改善箇所説明図

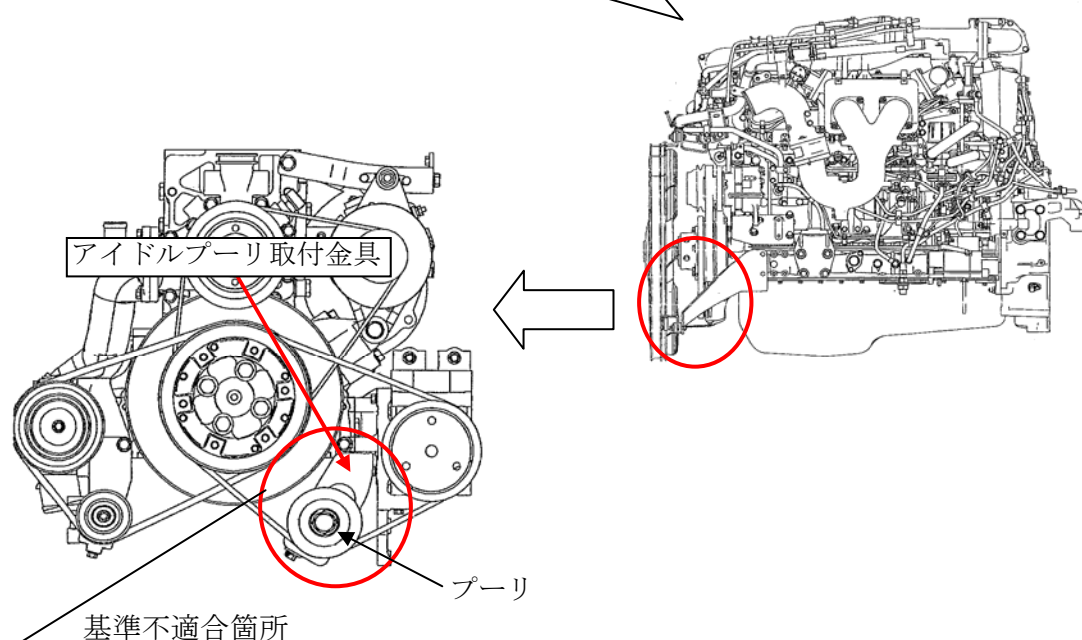
冷凍機架装を行う車両の原動機において、冷凍機駆動ベルト用のアイドルプーリ取付金具の強度が不十分なため、ベルトからの反力により当該金具が破損するものがある。そのため、最悪の場合、プーリ及び取付金具が脱落し、他の交通を妨げるおそれがある。

改善の内容：全車両、アイドルプーリ取付金具を対策品と交換する。

識別：アイドルプーリ取付金具に白色ペイントを塗布する。
